CONCEPTO TÉCNICO No CT - 4951
Revisión de Estudio Particular de Respuesta Local de Amplificación de Ondas Sísmicas Artículo 7 - Decreto 193 de 2006

ENTIDAD SOLICITANTE:	Ing. José Joaquín Álvarez - Curaduría 4
PROYECTO:	**CENTRO ADMINISTRATIVO DE AVIANCA**
LOCALIDAD:	13 Teusaquillo
UPZ:	109 Ciudad Salitre Oriental
BARRIO:	Ciudad Salitre Sur Oriental
CHIP	AAA0074NYRU
DIRECCIÓN:	Carrera 59 con Avenida El Dorado
TIPO DE RIESGO:	Sísmico
EJECUTOR:	Espinosa y Restrepo Ltda.
FECHA DE EMISION:	Agosto 30 de 2007

El presente concepto técnico corresponde a la **primera revisión** realizada por la Dirección de Prevención y Atención de Emergencias, del informe *"Estudio de Microzonificación sísmica para el proyecto a construirse en la Calle 26 entre las Carreras 59 y 62 de Bogotá"* elaborado por el Ing. Carlos Restrepo, a construirse en la Carrera 59 con Avenida El Dorado de Bogotá. El cual fue radicado el 13 de Agosto de 2007 mediante oficio ER-10316, por el Ing. José Joaquin Álvarez de la Curaduría No. 4, como estudio sísmico local en cumplimiento a lo estipulado en el Decreto 193 de 2006.

Figura 1. Localización del Proyecto Centro Administrativo de Avianca.

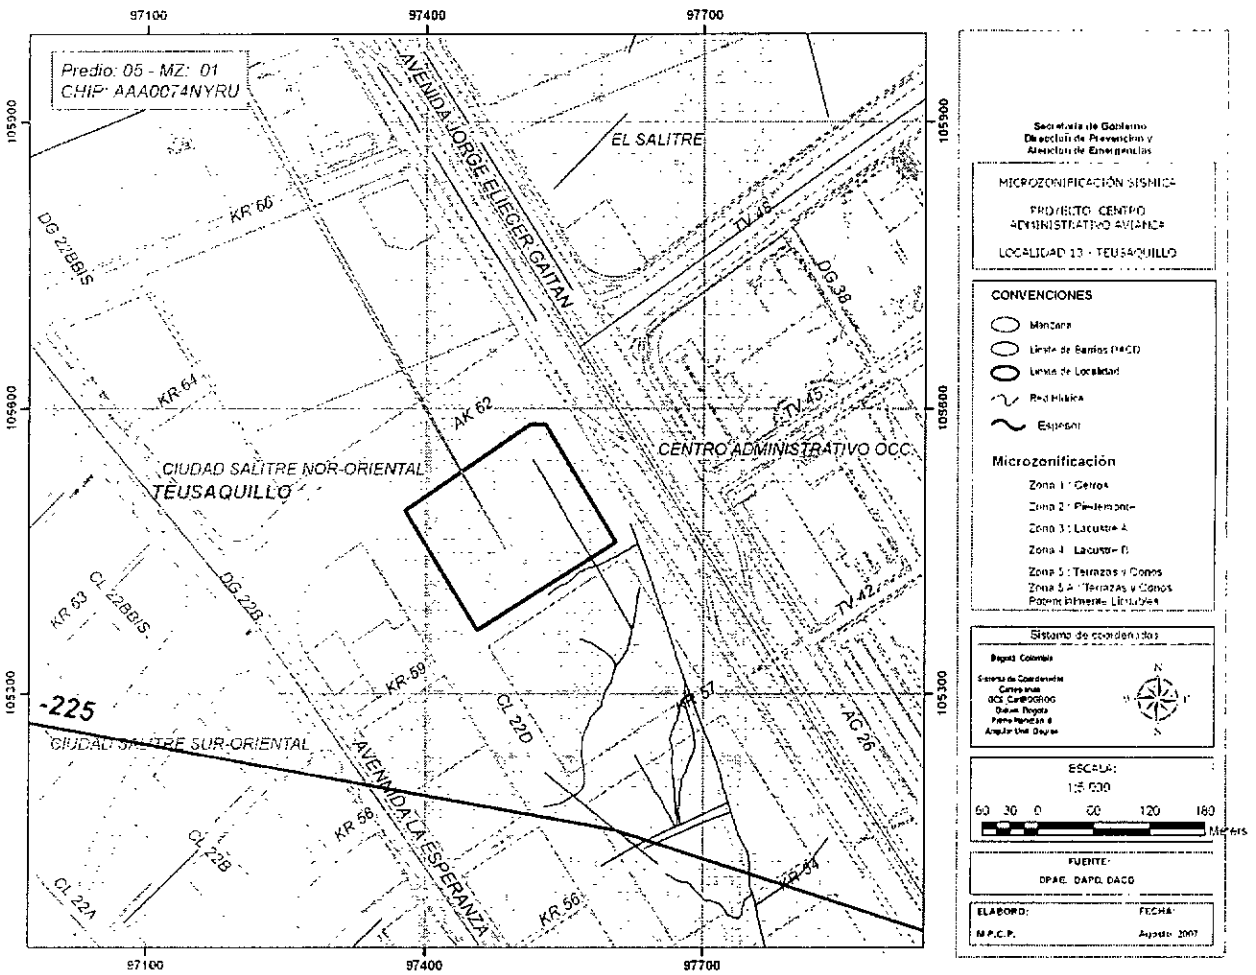
En el numeral 1 del informe presentado por el consultor, se indica que el sitio del proyecto se encuentra localizado en la Zonas 3 -Lacustre A-, de acuerdo con el Decreto 193 de 2006, la cual es consistente con la localización presentada en la Figura 1 del presente concepto.

El estudio CUMPLE con este requerimiento.

Figura 2. Espectro de diseño recomendado del proyecto Centro Administrativo de Avianca

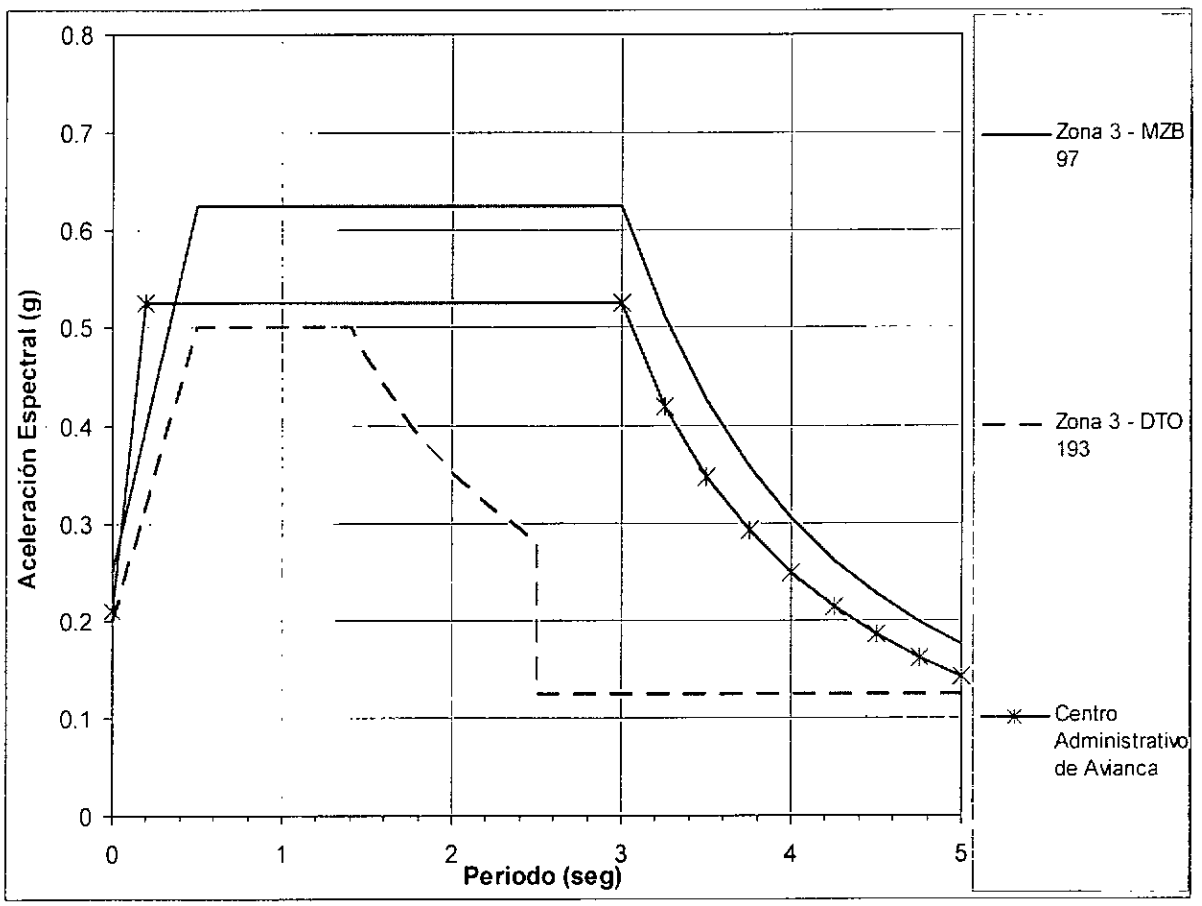
Con base en los resultados de la modelación el consultor recomienda utilizar como espectro de diseño el mostrado en las Figuras 45 y 46 del informe, el cual se presenta en la Figura 2 del presente concepto.

El espectro propuesto inicia con una Sa de 0.21 g, luego asciende hasta 0.525 g en 0.2 segundos, donde continua con este valor hasta los 3 segundos. Luego desciende de forma inversamente proporcional al periodo elevado a la 2.5.

El estudio CUMPLE con este requerimiento.
